PROGETTISTA		COMMESSA NQ/R22178	UNITA' -
	LOCALITA'	RAVENNA (RA)	REL-VDO-E-00011	
	PROGETTO / IMPIANTO FSRU Ravenna e collegamento alla Rete Nazionale Gasdotti		Fg. 1 di 7	Rev. 0

ISTANZA PER IL RILASCIO DELL'AUTORIZZAZIONE ALLA COSTRUZIONE E ALL'ESERCIZIO DELL'OPERA FSRU RAVENNA E COLLEGAMENTO ALLA RETE NAZIONALE GASDOTTI

RICHIESTA DI INTEGRAZIONI

RAGGRUPPAMENTO CARABINIERI PER LA BIODIVERSITÀ REPARTO PER LA BIODIVERSITÀ PUNTA MARINA

Figura 3.1: In verde l'area di lavoro per postazione di spinta microtunnel, in rosso il metanodotto in progetto

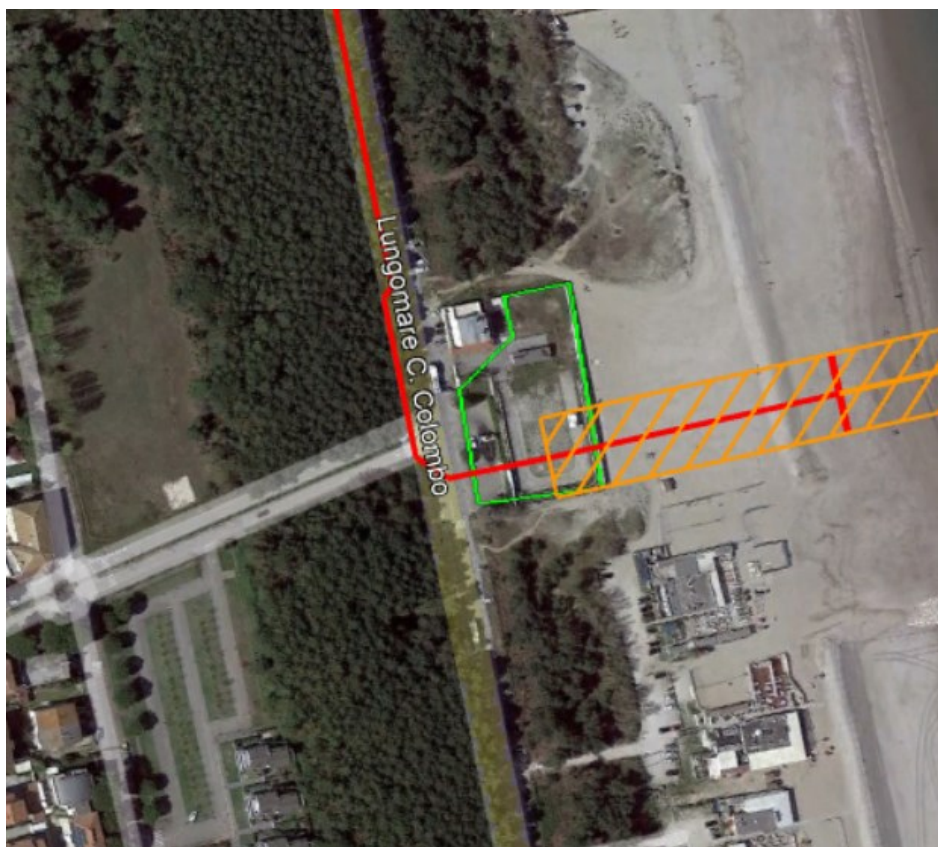
- 2.1 **Richiesta 1.** *Si chiede di integrare la documentazione presentata specificando gli aspetti in merito agli impatti e mitigazioni della fase di cantiere presso l'area SAROM, per lo scavo in trincea in Lungomare Cristoforo Colombo, per il passaggio trenchless sotto la pineta litoranea e lungo il confine settentrionale di essa;*

Relativamente all'area SAROM, si specifica che il cantiere temporaneo previsto per la realizzazione del pozzo di spinta del microtunnel, sarà all'interno dell'area esistente dell'impianto in concessione Petra.

Si precisa che l'area circostante risulta essere già compromessa da un punto di vista della struttura e della composizione floristica e alterata rispetto alle peculiarità identificative dell'habitat 1210, in
